**Yttrande avseende bygglovsansökan****Diarienummer: LOV 2026-000218**

*Bild på byväg och stenmurar*

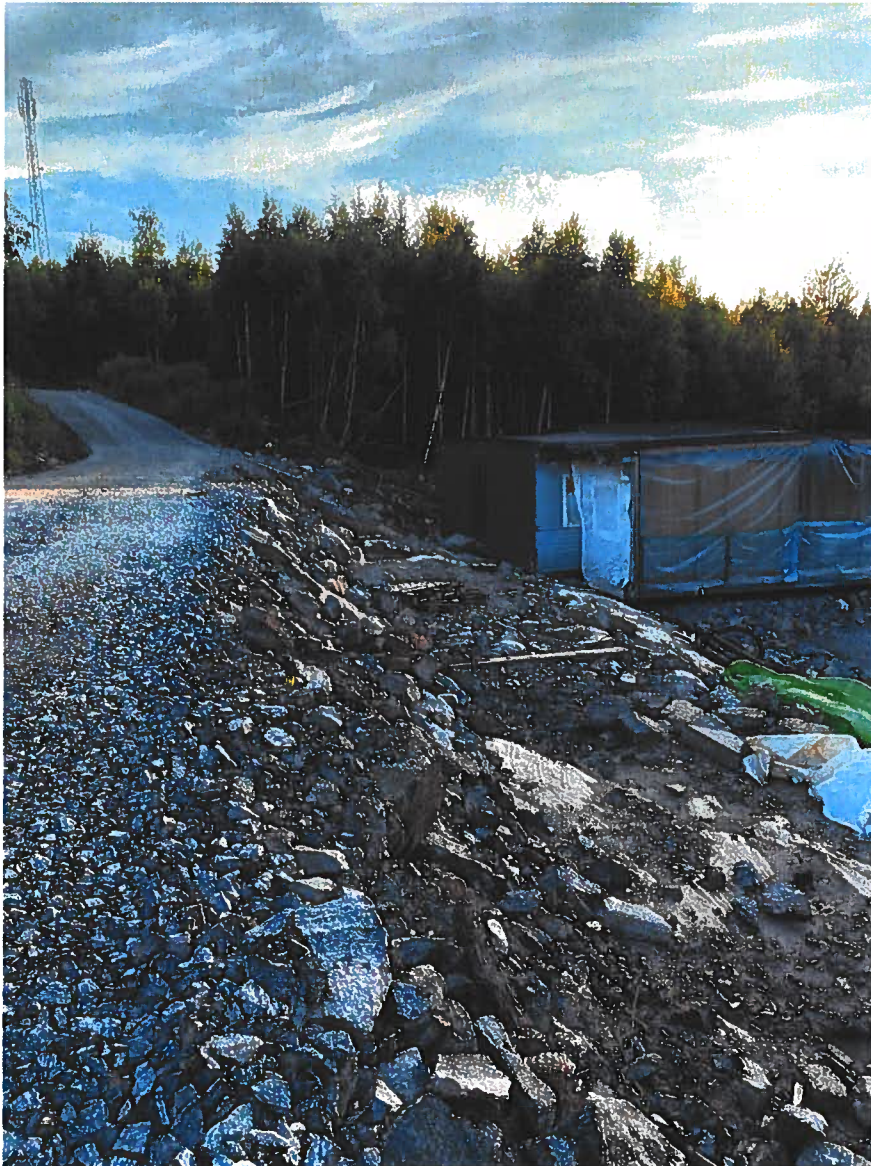
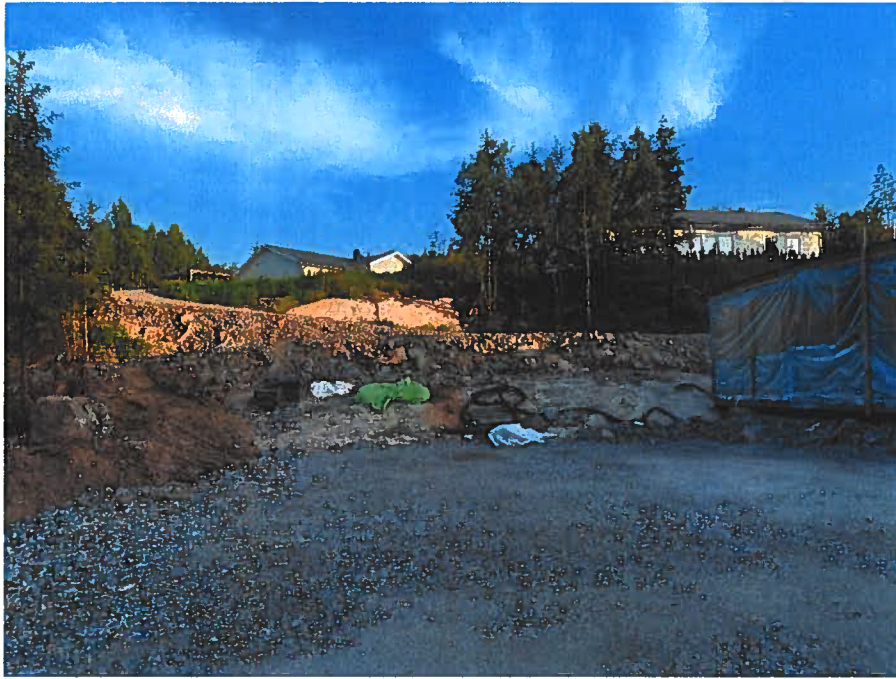
Den aktuella fastigheten nås via byns huvudväg, som är en smal enfilig väg utan mötesplatser. Delar av vägen kantas av historiska stenmurar, vilket begränsar möjligheterna att bredda vägen eller anlägga säkra mötesplatser.

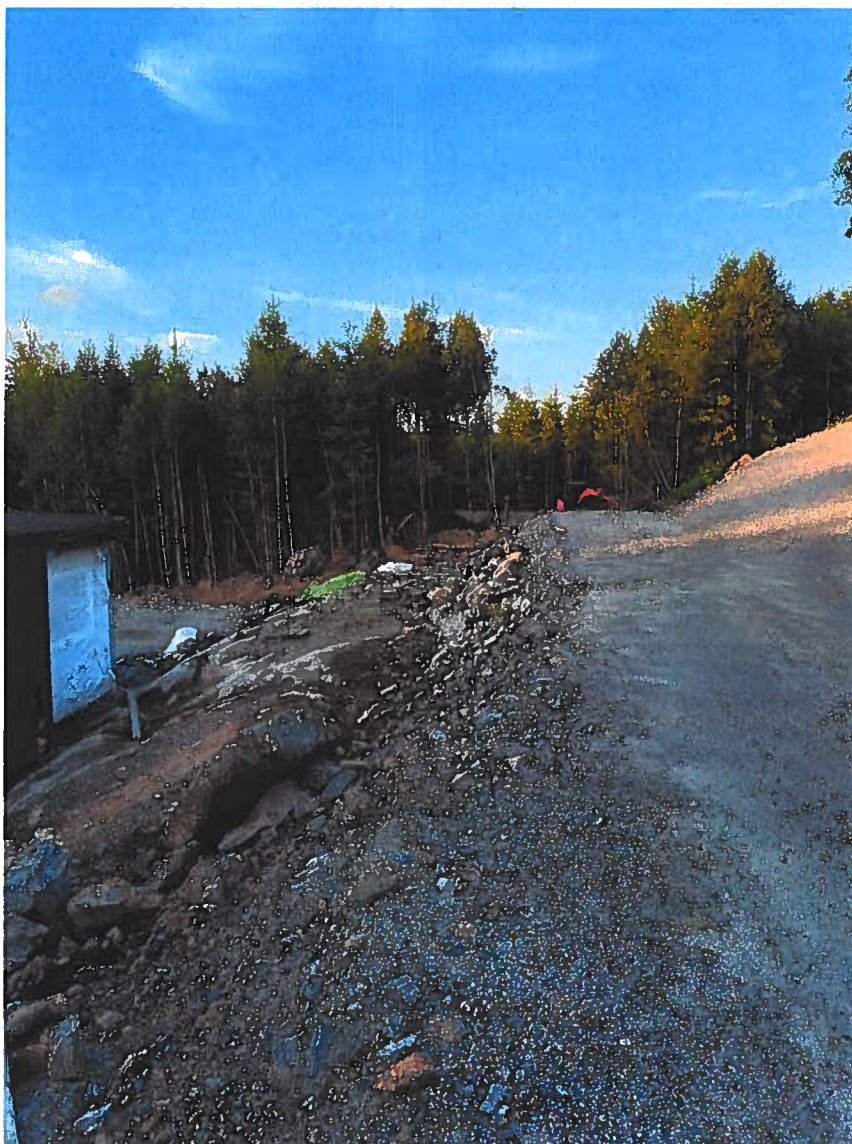
Vägen som leder till fastigheterna Edshult 1:30, 1:31, 1:35 och 1:34 utgör en annan gemensamhetsanläggning. Även denna väg är smal och enfilig, saknar mötesplatser och har en brant lutning upp till fastigheterna, vilket försvårar möten mellan fordon och begränsar framkomligheten, särskilt under vinterförhållanden.

Dessa problem förvärras ytterligare under vintertid. Den branta lutningen i kombination med avsaknaden av mötesplatser innebär att fordon kan få svårt att mötas eller lämna företräde på ett säkert sätt vid halt väglag och stora höjdskillnader.

*Foto som visar nuvarande placering av avfallskärl vid vägens slut*

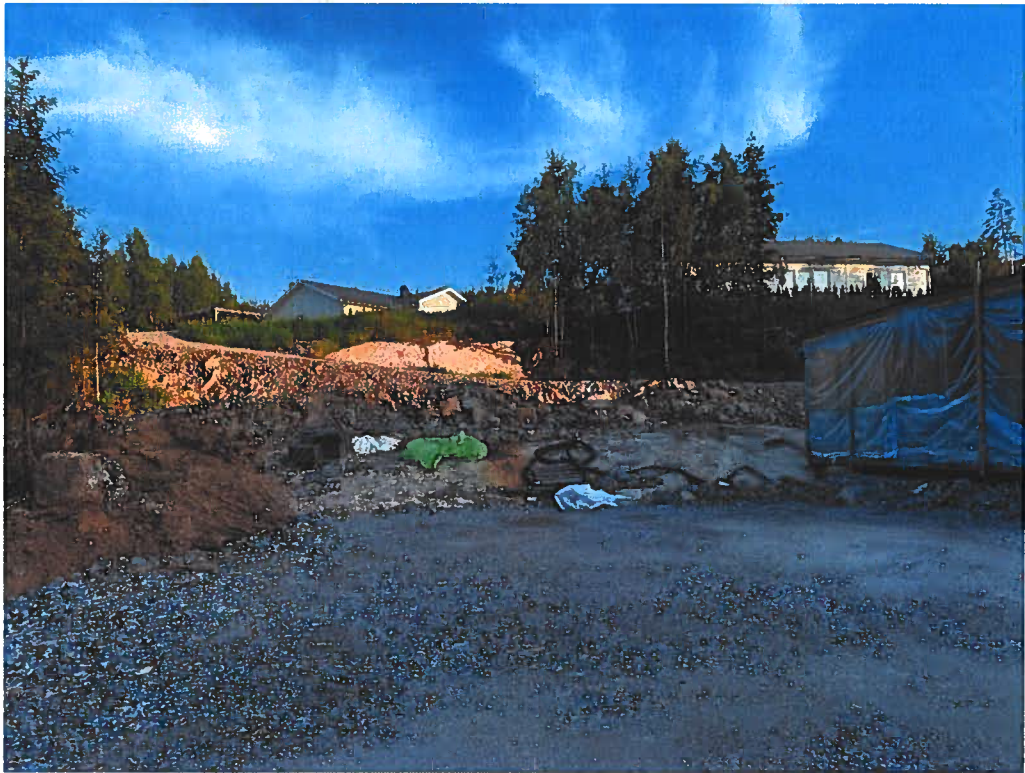
På nybyggnadskartan redovisas placeringar för avfallskärl i anslutning till infartsvägarna för respektive hus. Observera dock att sophämtning inte sker längs den aktuella vägen, vilket

innebär att hushållens avfallskärl måste placeras vid början av vägen som leder till Edshult 1:30, 1:31, 1:35 och 1:34, och inte på de platser som redovisas i nybyggnadskartan.

Med två ytterligare bostäder kommer antalet avfallskärl vid vägenslutningen att öka från dagens sex kärl till tio kärl. Detta kan skapa ett rörigt och mindre tilltalande intryck. Vi anser därför att detta bör beaktas vid bedömningen av ansökans konsekvenser för vägens funktion och områdets utseende.
